改善箇所説明図

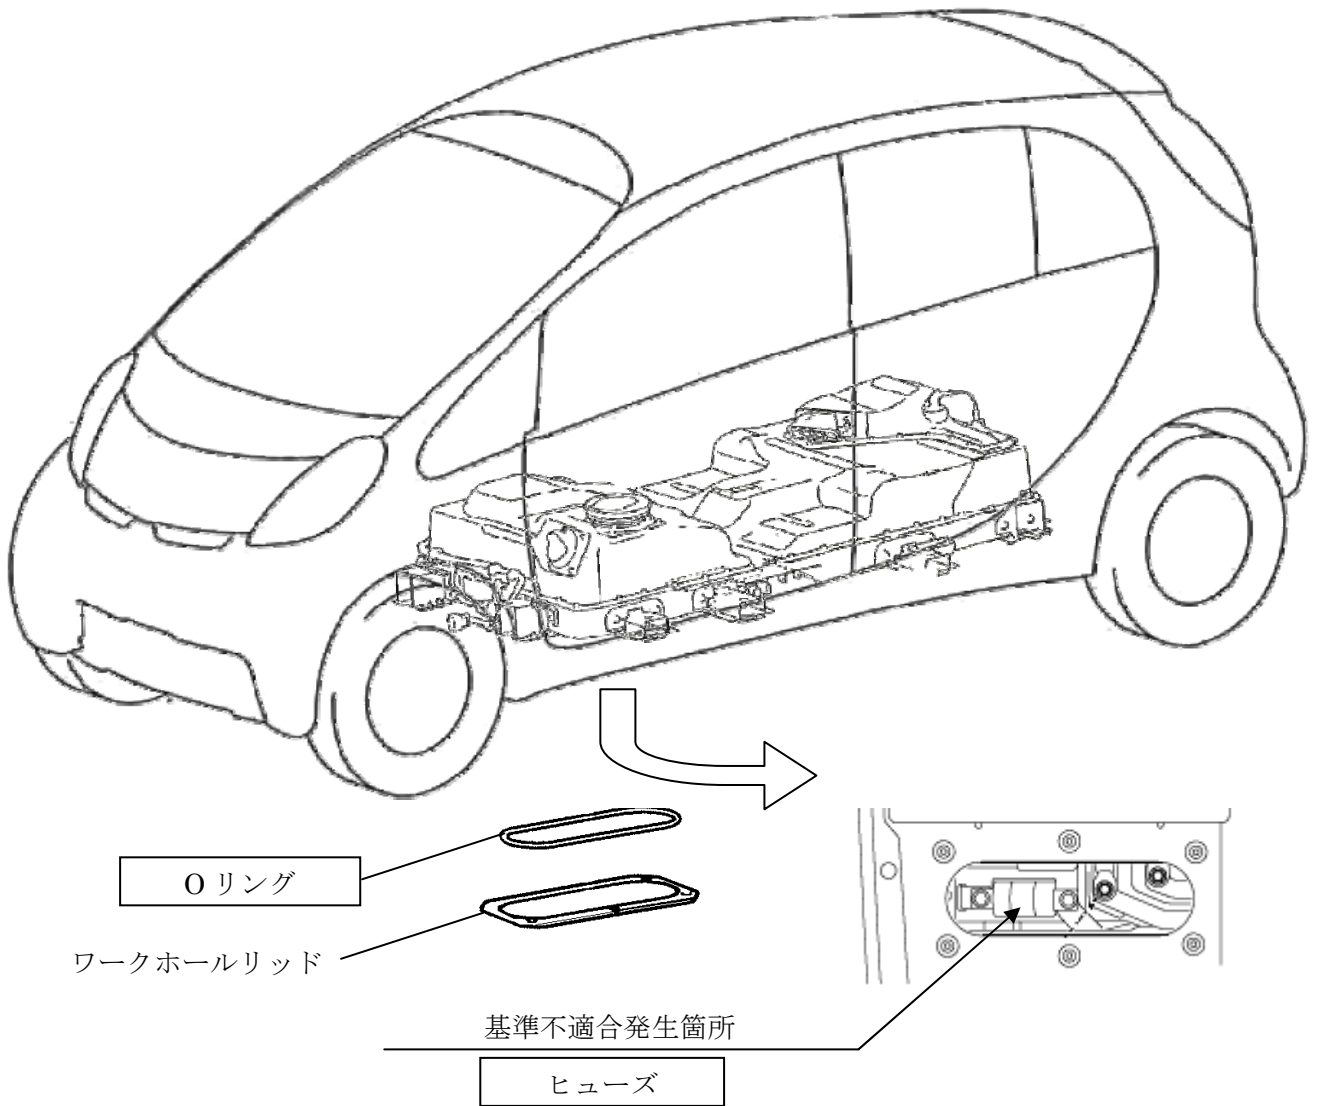
ヒューズ一式（ヒューズおよび○リング）

駆動用バッテリー内部のヒューズに製造に係る不具合（ヒューズ内部のはんだ付け不適切）があるものがある。このため、そのままの状態で使用を続けると、当該ヒューズが切れ、駆動用モーターが停止し、走行不能に至るおそれがある。

全車両、当該ヒューズ一式を対策品に交換する。

注：図中の 内は、交換する部品を示す。

識別：助手席側ドアチェックのドア側取付けボルト（上側）頭部に、白または黄色のペイントを塗布する。
